Modyfikacja i wyjaśnienia treści specyfikacji istotnych warunków zamówienia

Dotyczy: postępowanie o udzielenie zamówienia publicznego prowadzone w trybie przetargu nieograniczonego na zadanie „Budowa Środowiskowego Domu Samopomocy wraz z infrastrukturą towarzyszącą – I etap”
Ogłoszenie nr 193893-2013 z dnia 23.09.2013r.

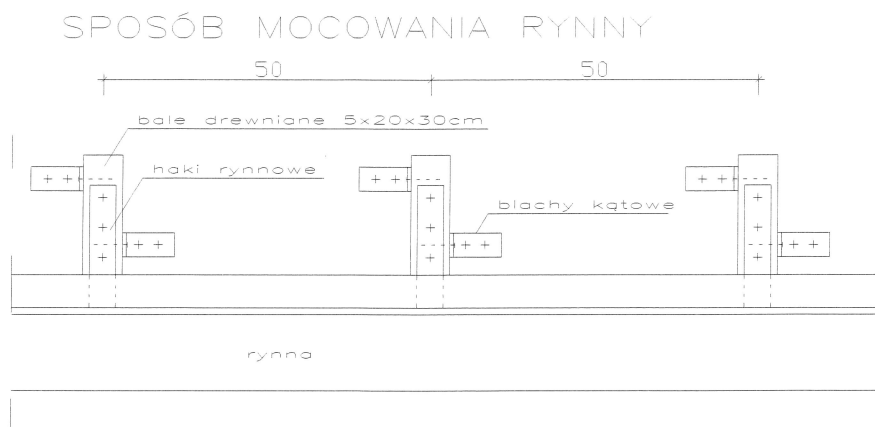
Pytanie nr 5: Prosimy o potwierdzenie ilości nawiewników przyjętych w przedmiarze Zamawiającego (poz. 60 – 15 szt.) bowiem na rzucie przyziemia (rys. A-1) pokazane jest tylko 8 szt.

Odpowiedź: Prawidłowa ilość nawiewników wynosi 12szt. - rozmieszczenie zgodnie z rysunkiem is.05
